**Fra:** johannes.vedelden@multiconsult.no  
**Sendt:** mandag 14. januar 2019 11:08  
**Til:** Alexander Helle  
**Emne:** RE: Rylandshøgda  
**Vedlegg:** Varsel om endring mv i tilknytning til fastprisarbeid.docx

**Emne:** Rylandshøgda

1. veg 61000

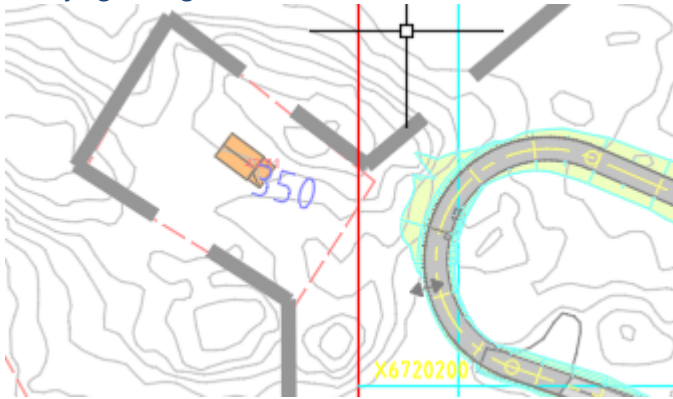
er det moegeleg å flytte pila lenger nordover. For meg ser det ut til at det vil kunne gje litt større spelerom i forhold til linjeføring for tilkomstveg til tomta

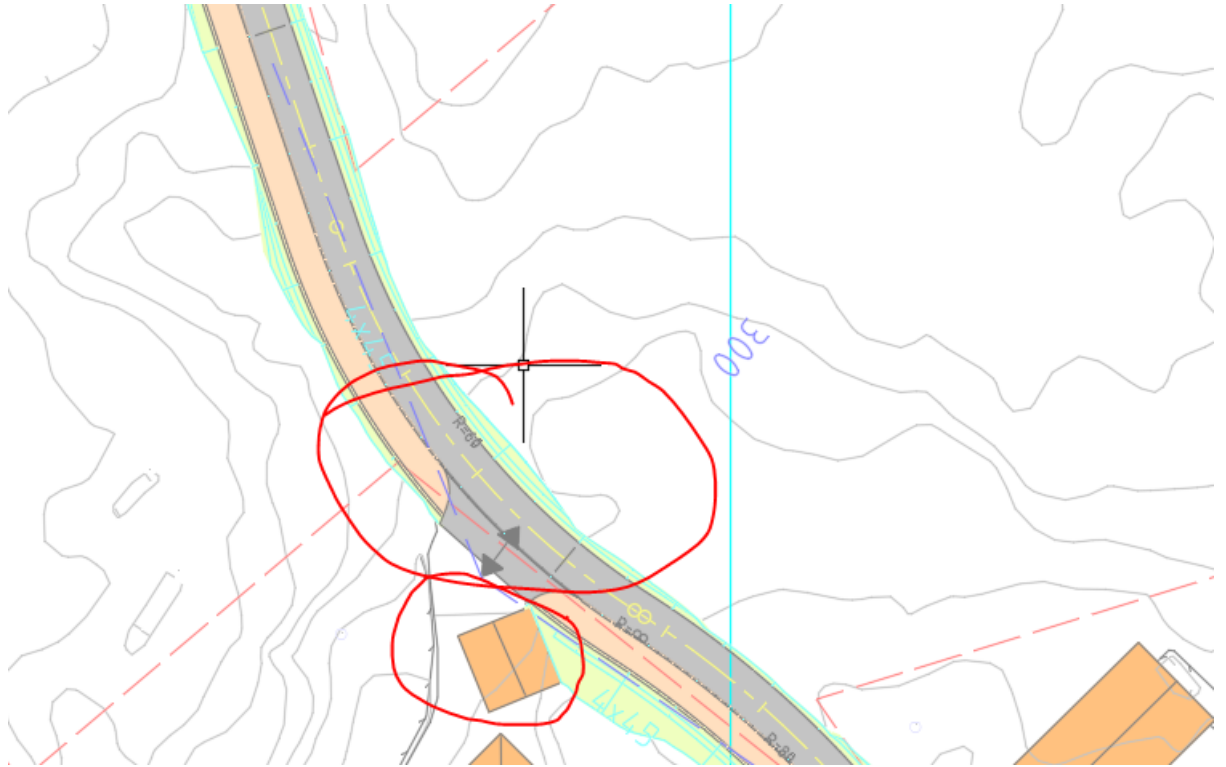
2. Veg 64000
  - A) Veg 64000 har fått ensidig fortau på hele lengden. Horisontalgeometri av vegen ble ikke endret. Vertikalgeometri ble justert ved overgang til eksisterende veg. Lengdefall ble tilpasset litt mer til eks. veg. I dette tilfelle vi vi få 10% lengdefall. Dette er relativt bratt, men blir akseptert for atkomstveger vanligvis.
  - B) Fortau blir tilkoblet til eks veg og føres til Fylkesvegen
  - C) Eksisterende tilkomst til 43/66 ble stengt
  - D) Tomt 43/ har fått ny tilkomstveg

- E) På grunn av etablering av fortau langs veg 64000 måtte gjennomføres en liten linjekorrektur mellom profil 260 og 310 for å unngå riving av garasje på tomtet 43/95. opprinnelige kurveradius på 40 m ble erstattet med radius R=60m.

Endring av veger ved B2:

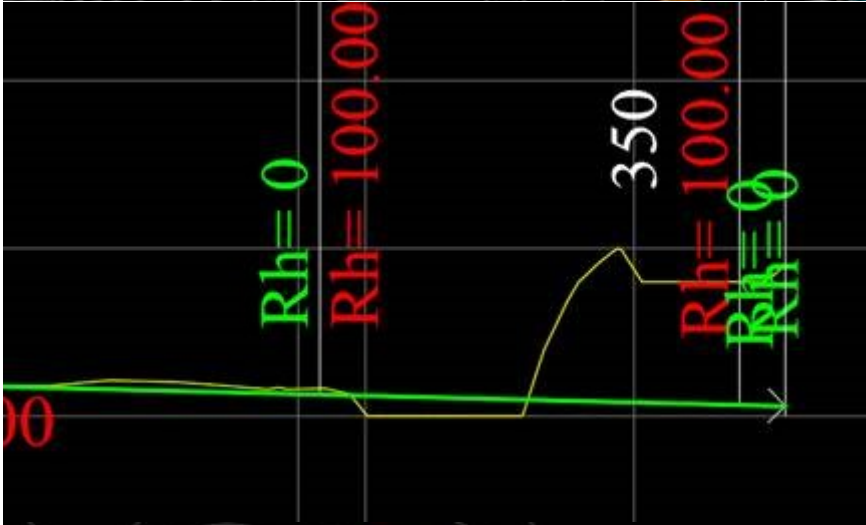
Jeg har sett på veglinjer slik at eiendom 43/81 vil få tilkomst. Horisontalgeometrien ser ukritisk ut, men vertikal blir det faktisk umulig å komme opp til tomtet.

Etter grunnkartet – som foreligger som prosjekteringsgrunnlag – ligger tomtet ca. 3m høgere enn enden av eksisterende veg. Dette ville bety at veien må stige om 3m på 30m lengde. Dette er ikke realiserbar. Likeså kan ikke etableres kryss i dette område.

Hvis terreng høyder som vist i grunnkart er korrekt, må det finnes en alternativ løsning. Ev. kan etableres vegtilkomst fra nordsiden (som vist i skissen sist). Men dette påkrever endring av reguleringsgrensen.

Eller er det mulig at terrengnivå av eiendomen ligger litt lavere enn vist på grunnkart (etter høydejusteringer kanskje). I dette tilfellet trengs noen informasjon om endret terreng.
